Keuringsverslag van een elektrische laagspanning- en zeer lage spanningsinstallatie

NIET CONFORM

Straatnaam Korte Reningelststraat
Huisnummer 22
Busnummer
Postcode 8970
Gemeente Poperinge
Land België

Controlebezoek van een oude huishoudelijke elektrische installatie van een wooneenheid bij verkoop op vraag van de verkoper volgens (KB 08/09/2019) - AREI Boek 1- 8.4.2. en 8.2.1. en 4.2.4.3.

Afbeelding schakel- en verdeelbord:

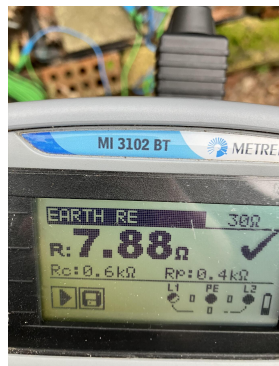
15.01 Het verdeelbord is niet makkelijk toegankelijk. (Boek 1 Onderafdeling 5.3.5.1.C.)

15.02 De aanduiding van de stroomkringen en/of apparatuur, aansluitklemmen, enz dient aangebracht of vervolledigd te worden. (Boek 1 Onderafdeling 3.1.3.1. en 3.1.3.3.A. en 5.1.6.1)

17.08 De aanduiding van de nominale stroomsterkte van smeltzekeringen en/of vermogensschakelaars is niet zichtbaar of is uitgewist. (Boek 1 Onderafdeling 1.4.2.1.)
